D. Juan E. Puerta pidiendo la tira
de cuerdas p.^a la Casa Plazuela de
Bilbao o Cortanilla de Capuchinos n.^o 9.^a
propia de D.^a Mariana Hernandez de
Pauis.

Excmo. Ayuntamiento Constitucional de Ma
drid.

Proyecto de fachada para una Casa que
se ha de construir en la Plazuela de Bilbao
número 9 propia de D.^a Mariana Herman-
der de Ruiz

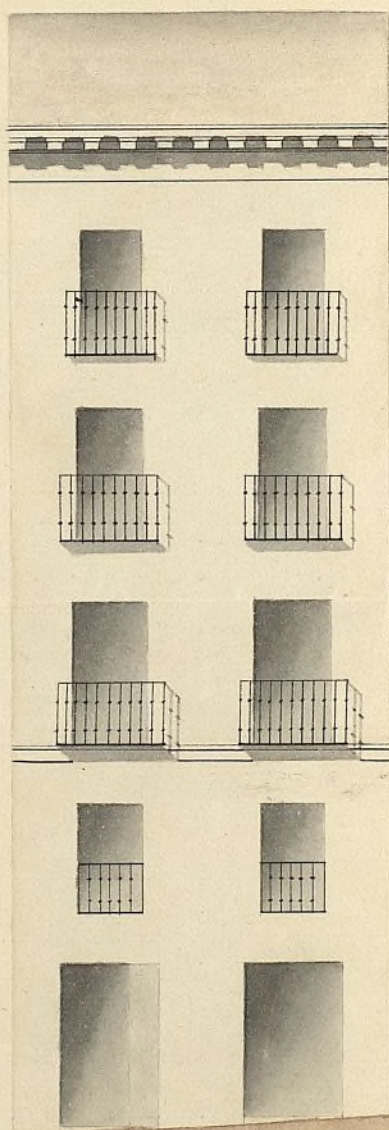
En cumplimiento del anterior decreto, he examinado el plano de fachada que presenta D. Juan Esteban Puente Arquitecto de la Academia Nacional de S. Fernando, de la casa que bajo su dirección se ha a construir de nueva planta frente a la Cortanilla de Capuchinos frente a la plaza de Bilbao n.º q.º perteneciente a D.ª Mariana Hernandez de Ruiz y lo halló conforme a los principios del arte, y con arreglo a lo acordado por el Excmo. Ayuntamiento en sus sesiones no veo inconveniente en que D. Juan Esteban Puente se sirva que se solicite a la Realidad de observarse en la construcción el diseño presentado, con la circunstancia de que los muros de fachada se levanten sobre terreno firme con grava de pedernal vivo y mortero de cal y arena, dandoles la pila de gruesa hasta medio pie mas bajo que el enrasado

puo dela calle, en donde retallandose medio pie de cada lado se susten el
vocalo de cantera de tres pies de alto lo mejor y otros tres de grueso, resul
tando dos moldas de cubiertas en el punto mas elevado de la
Calle, continuando estas a rubelo hasta el mas bajo de la
que fallen en ningún punto de la fachada. Sobre el
refinado vocalo se pone el mismo grueso seguira de
fabrica de ladrillo y mureta de cal y arena el cubo bajo ha
ta la junta del piso principal y de la misma fabrica
en toda la altura y siendo los arcos de puertas y ventanas
del propio material sin entramado sin mureta de ma
dera, retallandose por lo interior de cada uno lo necesario para
que resulte el vutismo de 1/4 pie de grueso para el anen
to del alero, que sea de madera de cubiertas con guiso de soleron
caneillos con bocadura y corona moldada cubierta de plomo
o una cornisa de piedra o forrada que tenga poco mole, for
mando por la parte interior una capal general para que

recogidas en ella las aguas de lluvia se introduzcan en las
cajadas de plomo recibidas en el muro de fachada por
medio de una atargua a la alcantarilla general. Los balco
nes tendran de ancho lo mas que y medio los del piso principal
y uno los de los pisos restantes. Paudos 3 1/2 pies de altura y
al intervalo de los salientes no deo, quedando recibidas las
patillas en el grueso de la pared un pie y mas de otro del
vivo de la curv de las ventanas. En las puertas no habra ba
trante en jaldam alguna que sobresalga del filo de la facha
da para que no impidan el transte publico en las ac
vas se ventaran. Losas de piedra berroguena de medio pie de
espesor y tres de lado tentando las losas con mortero de
cal bajo una variante sin que puedan aborre lumbresas en
rostrales a los totano, debiendo estas colocarse entre las moche
tas de las puertas o a plomo de los huecos, y por ultimo se
rebecara la fachada decentemente imitando con las tintas

un buen orden de construccion, pintando al oleo de color claro
las puertas de la Calle. Quando el bano apuntaniente encar
gado de la policia buen aspecto de los edificios y de su seguri
dad, podra cuando guste el bano de Alcalde Corregidor o el
noro tiente Alcalde del Distrito mandar se reconorea
e informe a una del estado de la obra, sin embargo de
que el dueño deba dar aviso luego que este estado el vocalo
de canteria, despues de enrajado el piso principal cuando
la fachada se halla coronada con el alero y por ultimo des
pues que este concluida enteramente la finca a fin de reco
nocer se esta en estado de alquilar para que practica
por los cuatro Reconocimientos sueltos el cumplimiento

to de lo acordado por el Excmo Ayuntamiento. En la construc-
cion de andamios de la fachada se observara que las al-
mas sean de seguras colocadas en medio de los huecos
a excepcion de las de los extremos que sitaran a la linea de
los muros medianeros para que no resulten mecánicas
en la fabrica. Las puentes seran de maderos de a seis
y los tabloneros de buena calidad sin nudos de talarinos po-
niendo tres por lo menos en el ancho de cada andamiada
no permitiéndose el arquitecto se carguen con mucho la-
dillo y para evitar en lo posible todo accidente de gra-
dable se pondran maderos de a ocho o de a diez en las
almas que sirvan de antepiechos o varandilla, elevandolos de
los tabloneros unos cuantos pies, doblando este cuidado donde
se coloque el penante que reformara con toda solidez cui-
dando ademas el jefe por que los andamios interiores
se ejecuten segun arte para precaver una desgracia.
Es cuanto puedo manifestar al Excmo. Sr. con el particular

La Comision de Obras no halla reparo en el
V.E. accediendo a lo solicitado a nombre de D.
Mariana Hernandez de Ruiz, acuerda conceder su li-
cencia y q.º tenga efecto la construccion de casa
en la Cortanilla de Capuchinos frente a la Plaz.
de Bilbao n.º 9, con entera ejecucion al detalle
de alineacion y reglas por el Arquitecto
del Ayuntamiento. Madrid 13. de Marzo de 1850.
